Rapport de contrôle d'installations électriques à basse et à très basse tension

RÉF. 87/2023/75951/01:1

DATE DU CONTRÔLE 07/08/2023 **AGENT VISITEUR** Quentin Delhaye
ADRESSE DU CONTRÔLE Rue des Bruyeres 68 - 1325 Chaumont-Gistoux **TYPE DE CONTRÔLE** Visite de contrôle vente ancienne installation (8.4.2.)

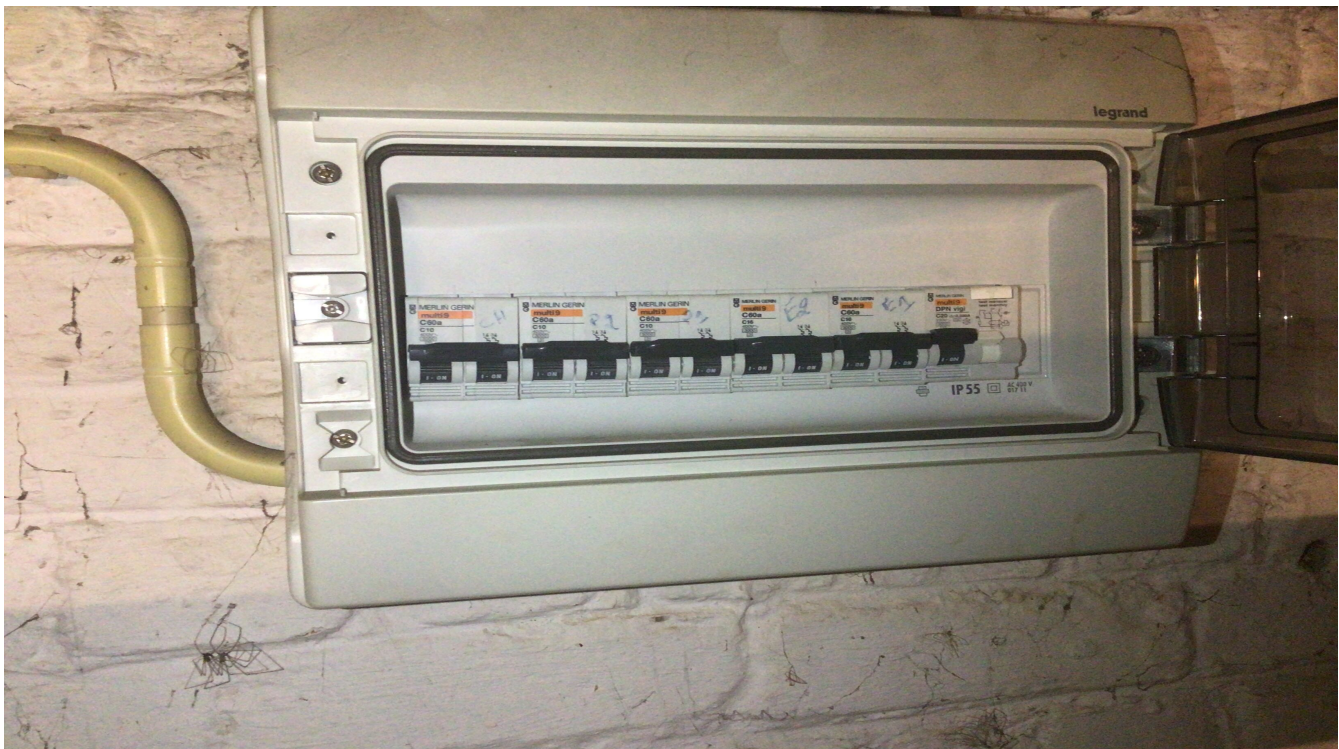
Le ou les socles de prise en défaut sont localisés dans **la / les chambre(s)**
Circuits en défauts d'isolement **Voir photo circuit coupé en perte**

Croquis de position élémentaire et descriptif sommaire des tableaux

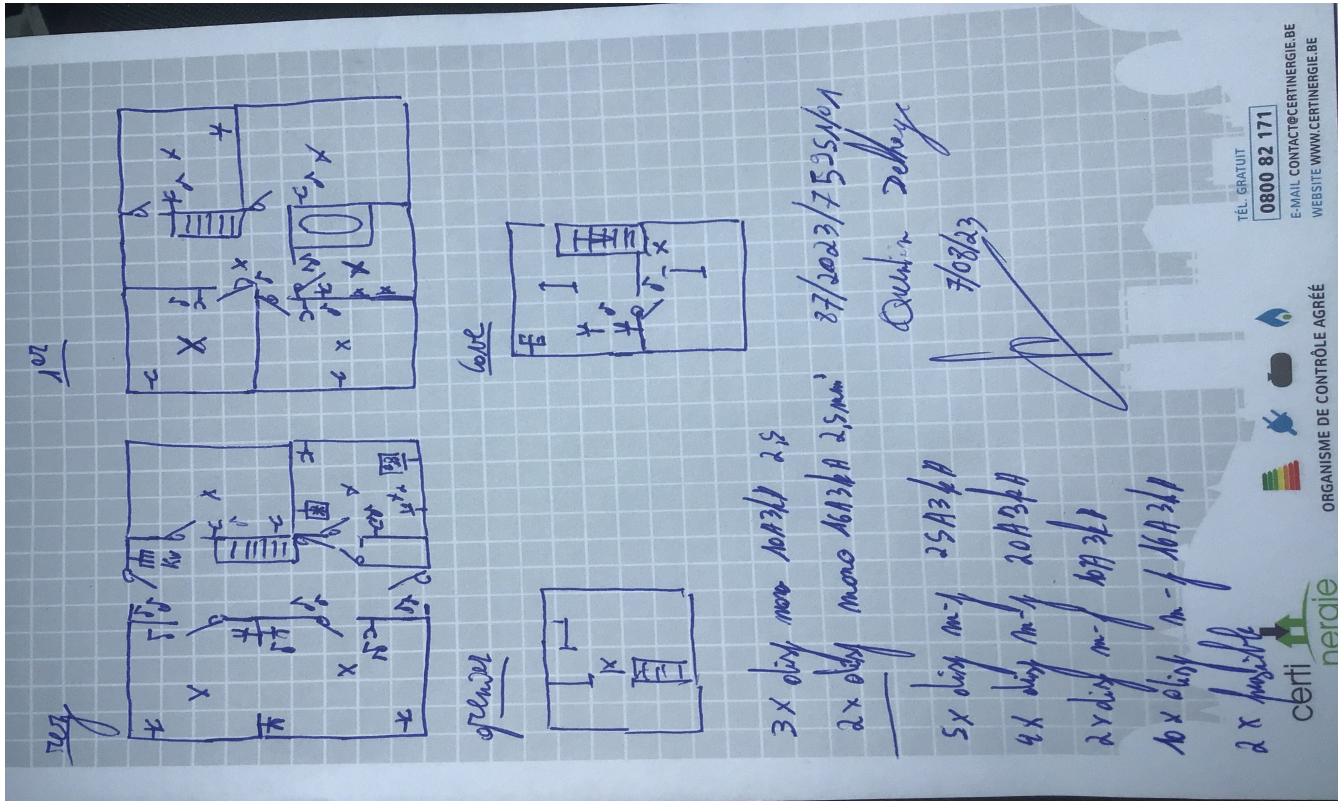
Description tableau(x) voir plan(s) dans annexe(s)
